會議記錄

一、工程名稱：口湖鄉梧北村環塘生態體驗營造工程

二、會議時間：111年2月16日

會勘照片 2

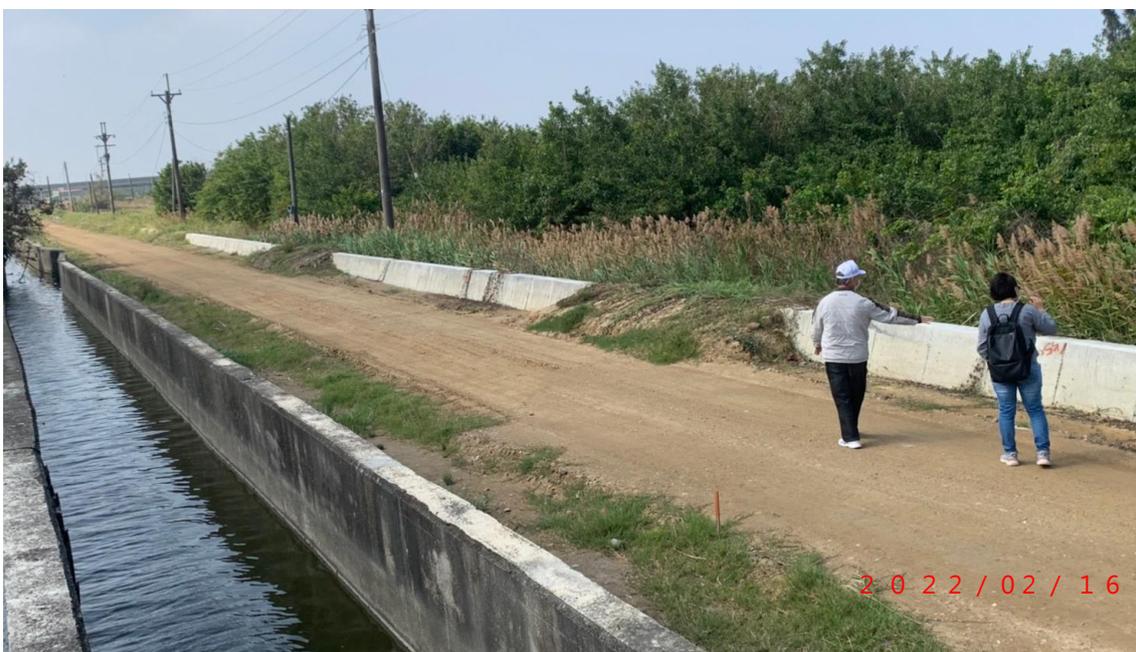
(三)、鐵支線自行車道(詳會勘照片2)連接至本基地之過路板橋與既有路面產生

約20公分高差，雲林縣農田水利會表示其水利溝通水斷面高度足夠，可

配合自行車道規劃降低板橋高度，使板橋與路面可銜接更為平順。
